# direction exécution des travaux

**LISTE DES MODIFICATIONS DU PROJET**

*TOITURE*

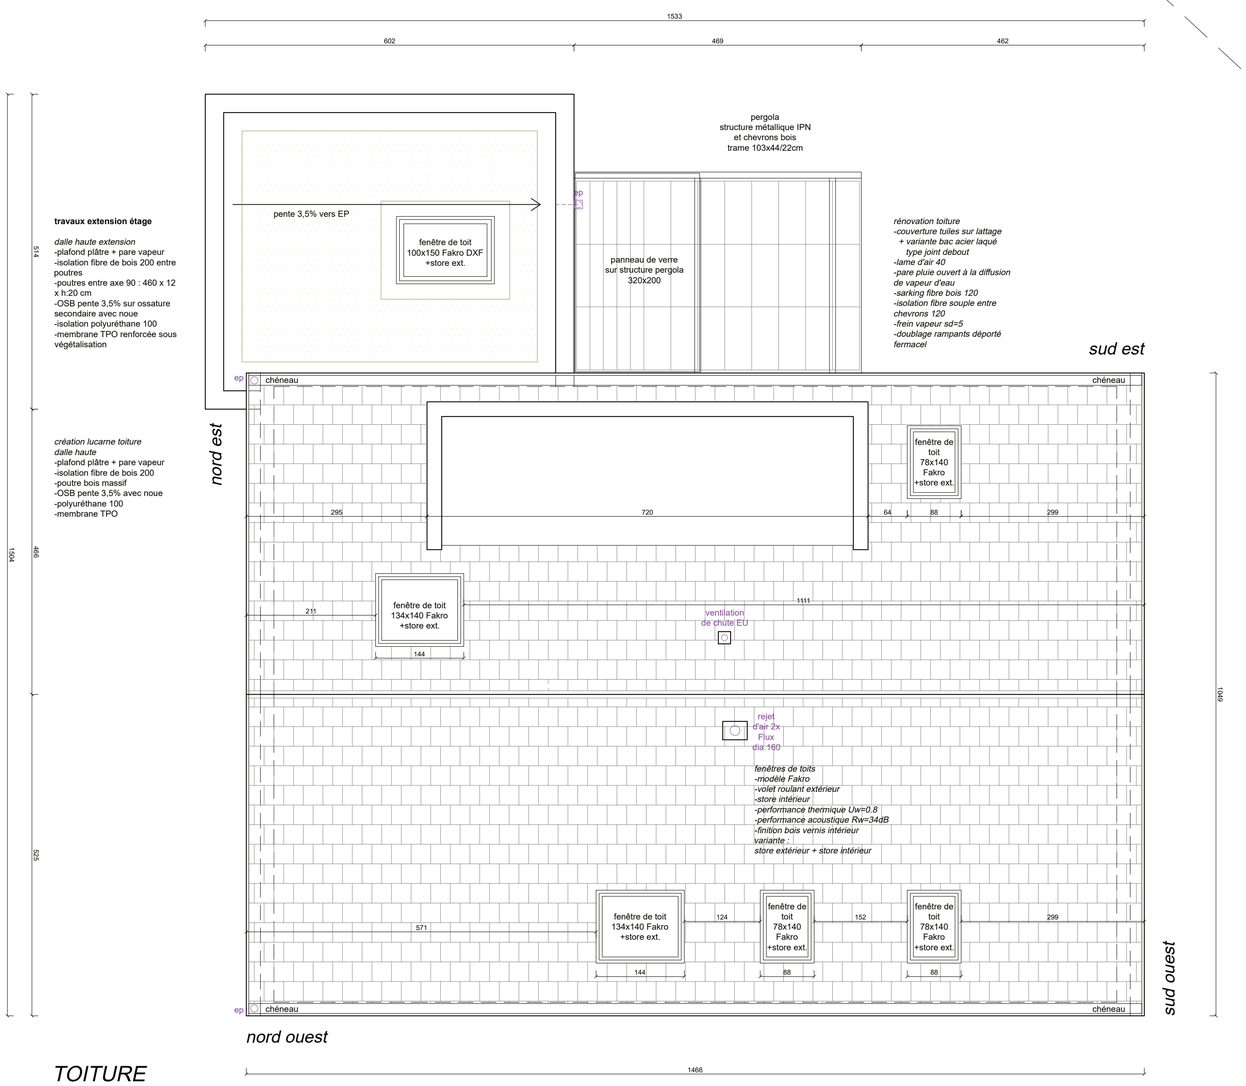
| indice 0 | 08/04/2021 | > édition premier dossier de plans DET<br>- MEX 13 : coulissant levant<br>- MOB extension, OSB intérieur façade nord<br>- niveau intérieur rdc +141<br>- niveau 0 : +115mm p/r sol brut<br>- suppression cloisons escalier sous sol<br>- mise à jour cheminements techniques VMC CLIM |
| indice 1 | 25/05/2021 | > suite à la réunion avec l'entreprise PolyTech :<br>- mise à jour réseaux clim, 2x flux, gaines<br>- ajout sortie de toiture<br>- ajout prise d'air neuf pignon sud<br>> ajout faux plafond toutes pièces rdc<br>> mise à jour foyer gaz<br>> mise à jour dimensions fenêtre de toit |
